敦賀発電所2号炉 敷地の地形、地質・地質構造について (コメント回答)

平成30年11月30日
日本原子力発電株式会社

敦賀発電所2号炉 敷地の地形、地質・地質構造に関するコメント一覧(1/4)

D-1トレンチ北西法面における③層の地層区分について

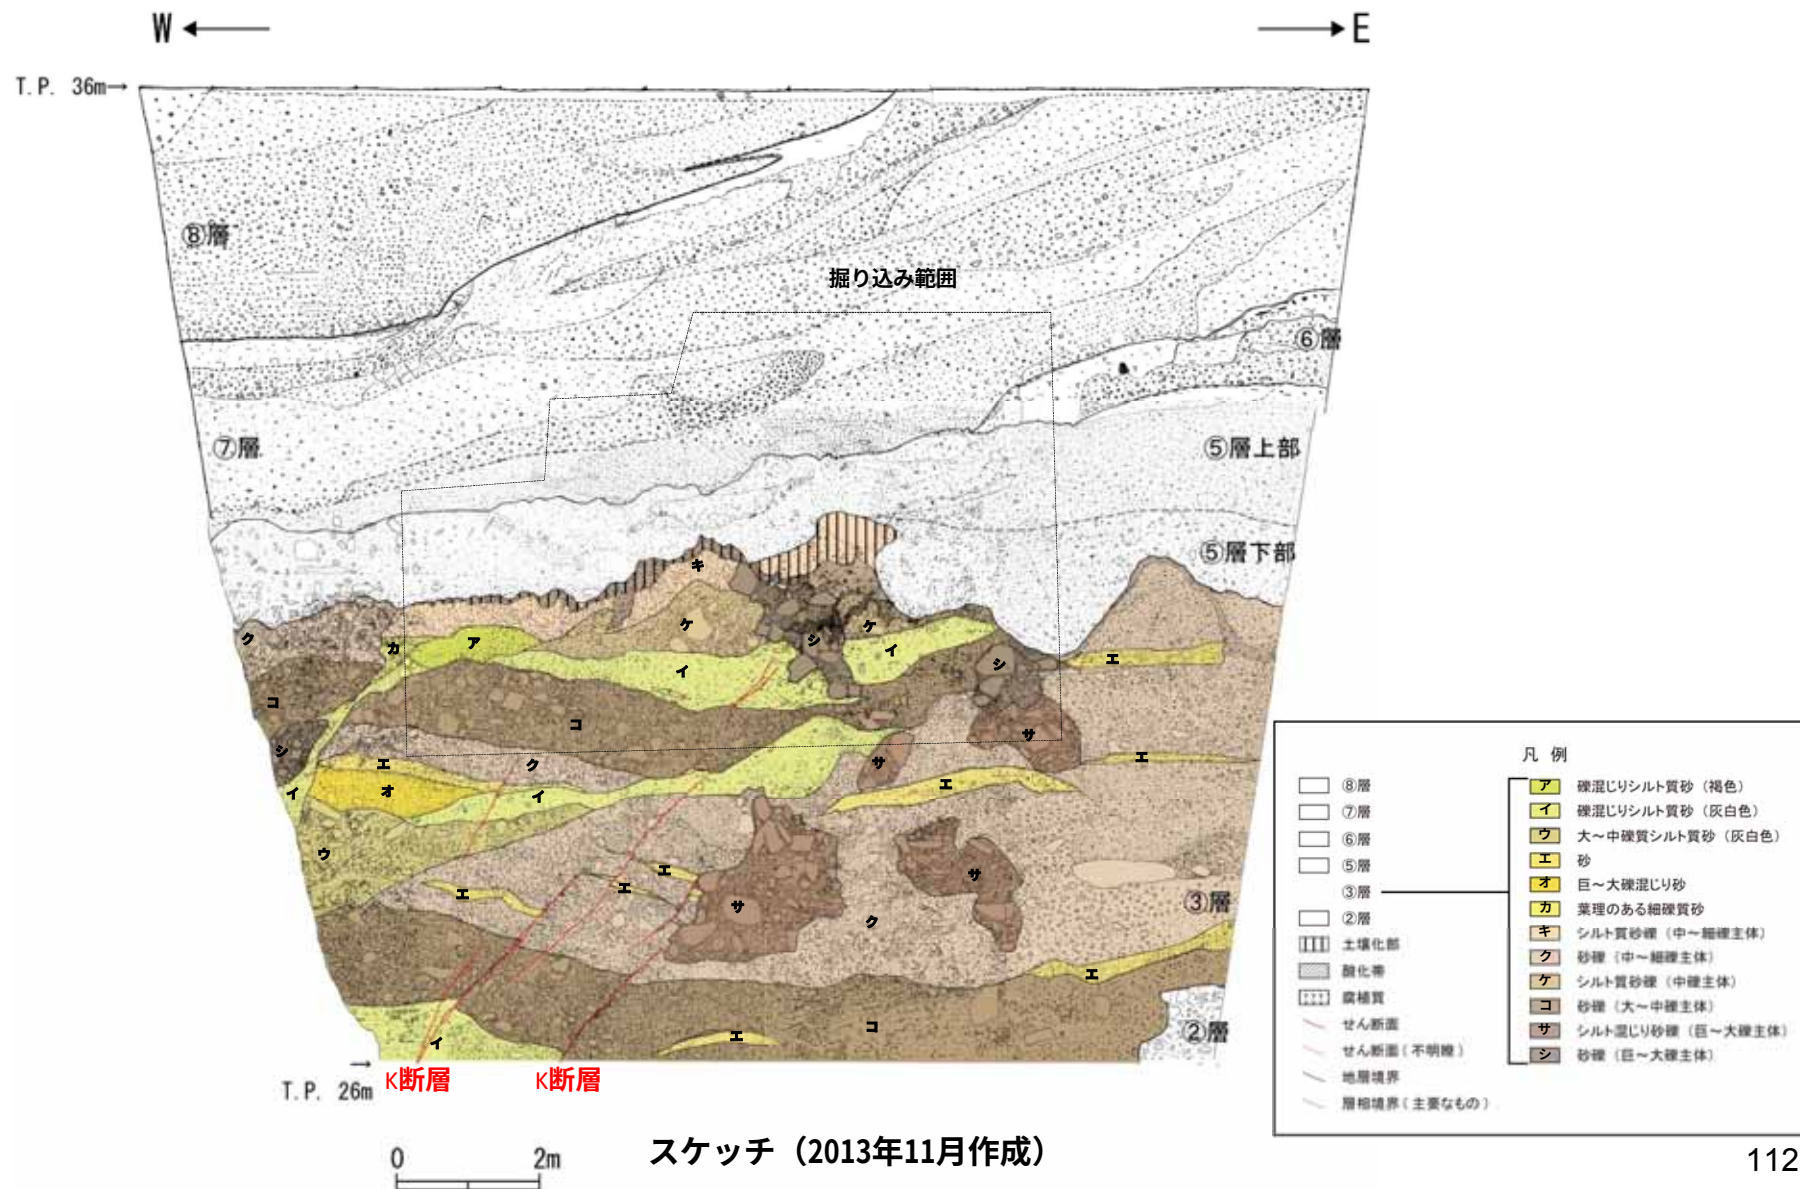
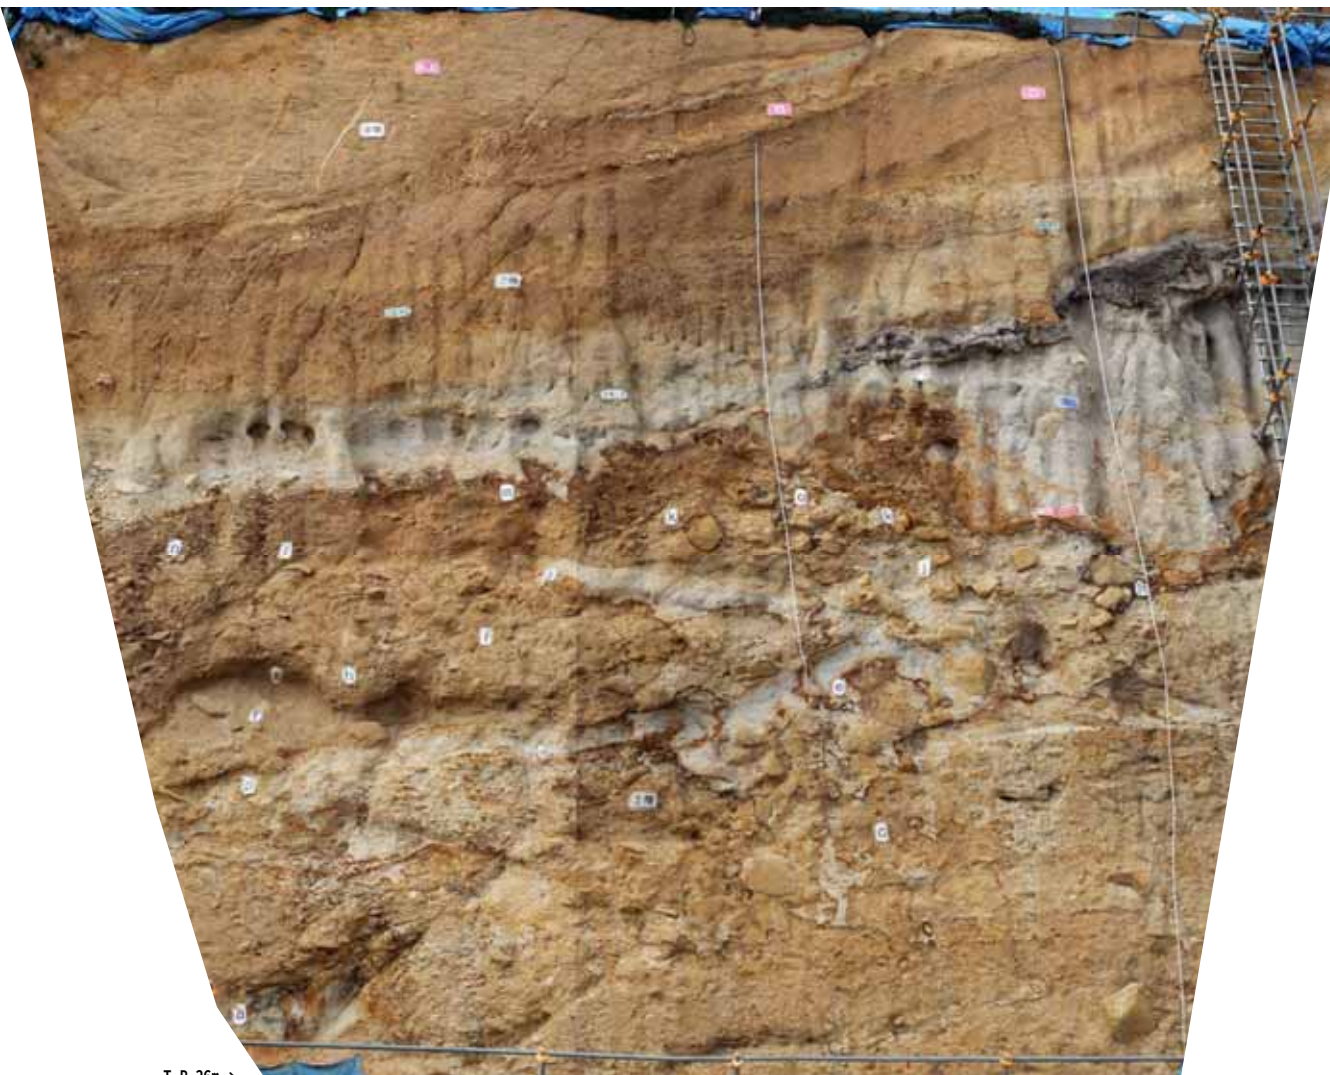
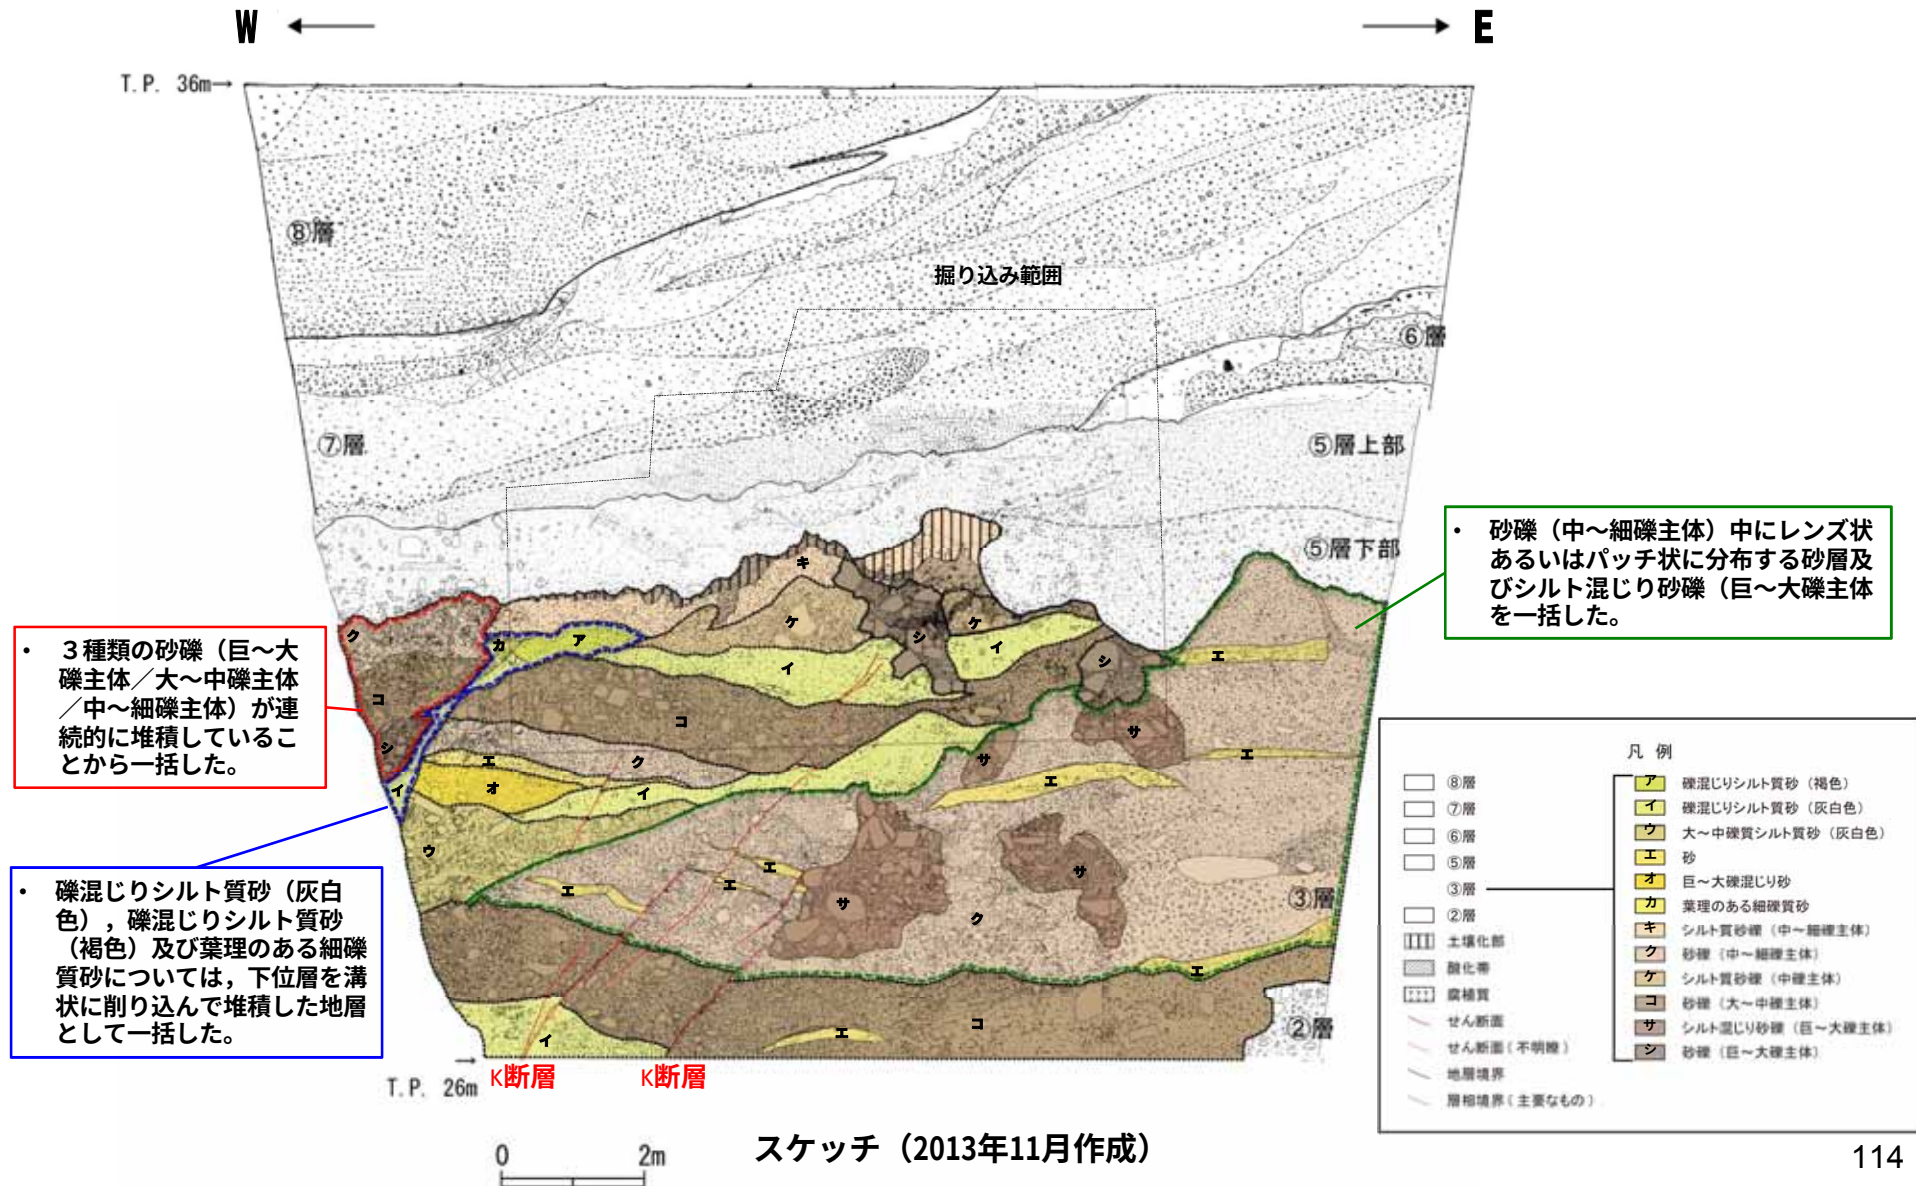
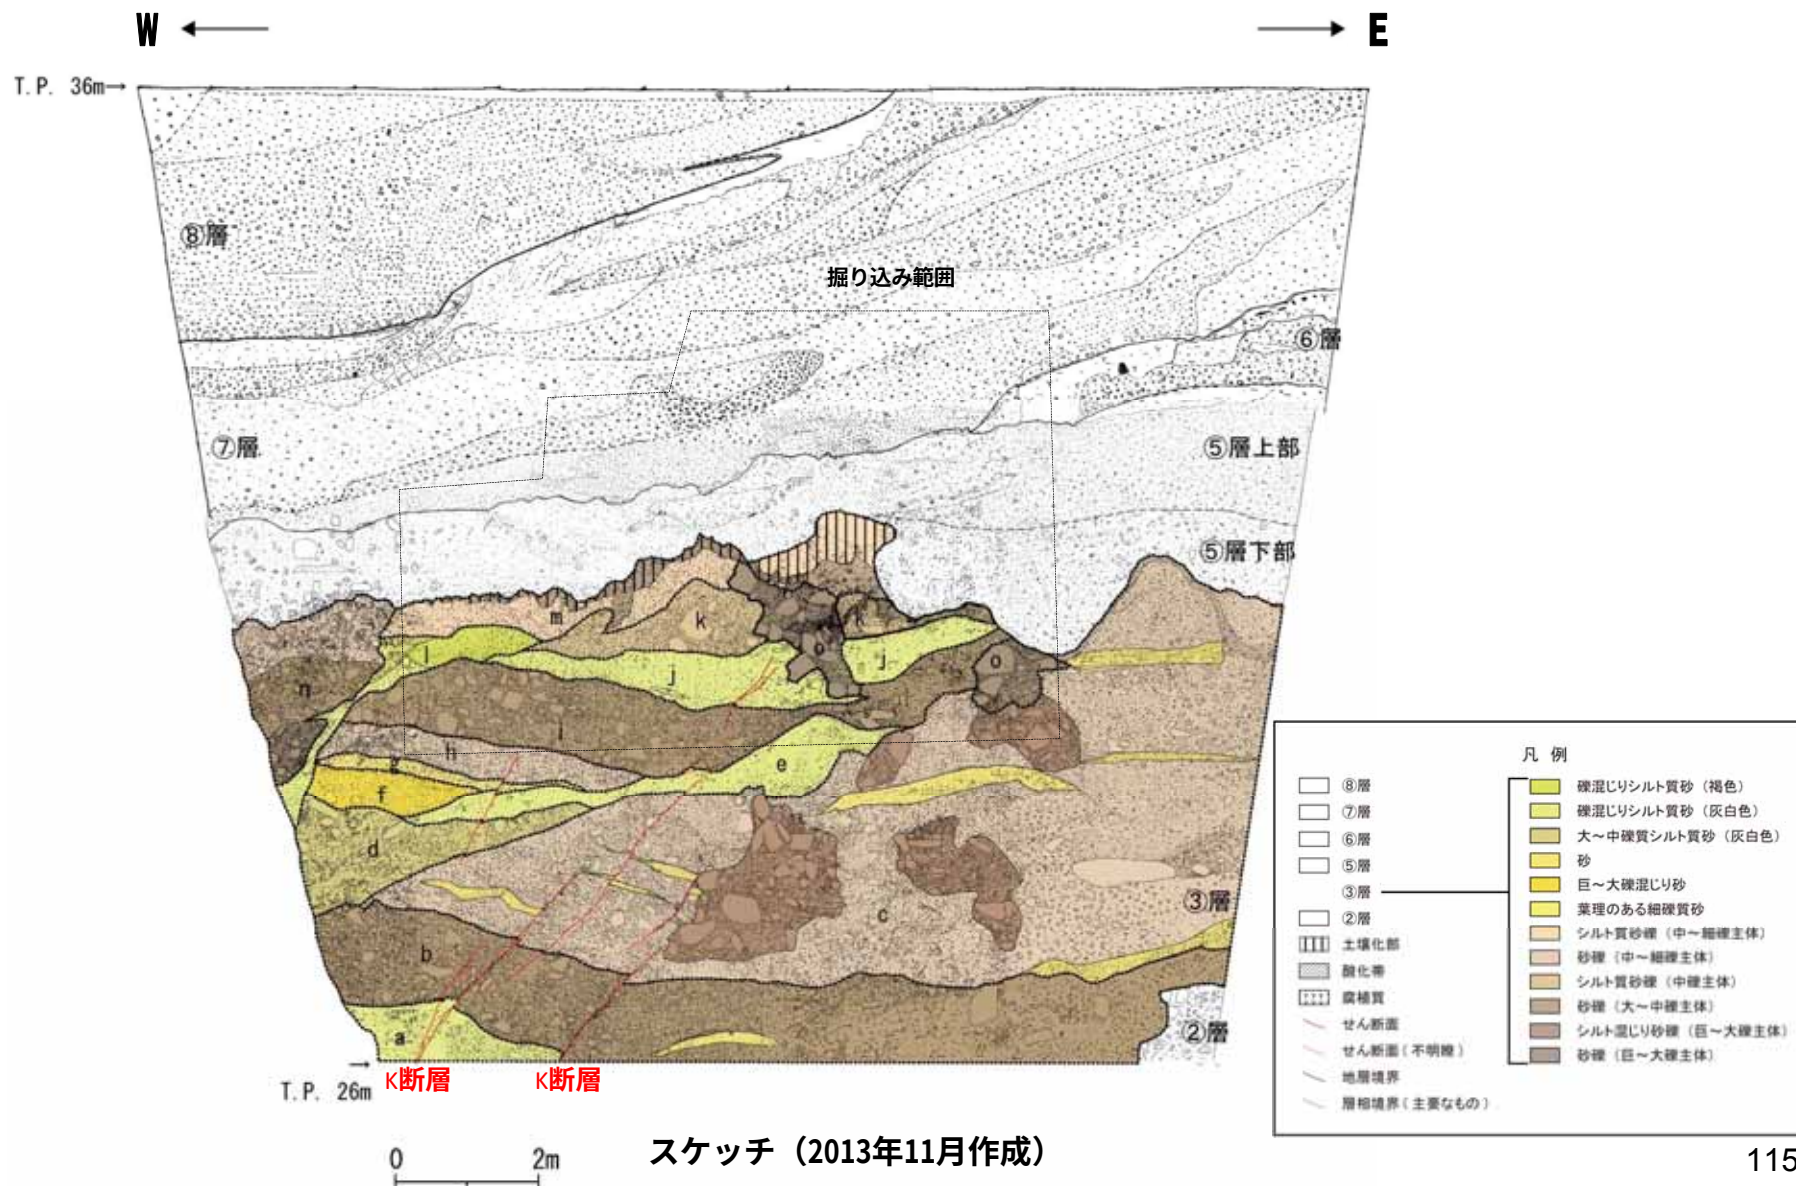
No.	コメント	回答骨子
15	D-1トレンチ北西法面の③層の地層区分について、より高解像度な写真も添付すること。 (第597回審査会合, 平成30年7月6日)	地層の分布状況をより詳細に確認できる高解像度の写真を添付した。

- ・ D-1トレンチの③層のうちK断層近傍については、K断層の変位・変形が及んでいる範囲を詳細に検討するため③層を詳細に区分した。
- ・ この細区分については、観察によって確認した礫率、礫径、堆積構造及び色調に着目した岩相区分により単層毎に区分した。

- ・ 岩相区分により単層毎に区分したもののうち、連続的に堆積している地層等について一括し、地層区分 (次頁参照) を行った。
- ・ K断層の活動性評価を行うため、K断層による変位・変形を詳細に確認する必要がある地層については単層のままとした。

- ・ 岩相区分の結果から北西法面の地層を、下位よりa層～o層に区分した。
- ・ 以上のとおり、③層の詳細な地層区分については、岩相によって区分したものであり、この地層区分に基づきK断層による変位・変形が及んでいる範囲を検討することは妥当であると判断され、K断層による変位・変形が及んでいる範囲はj層までであり、k層には変位・変形が及んでいないことが確認された。
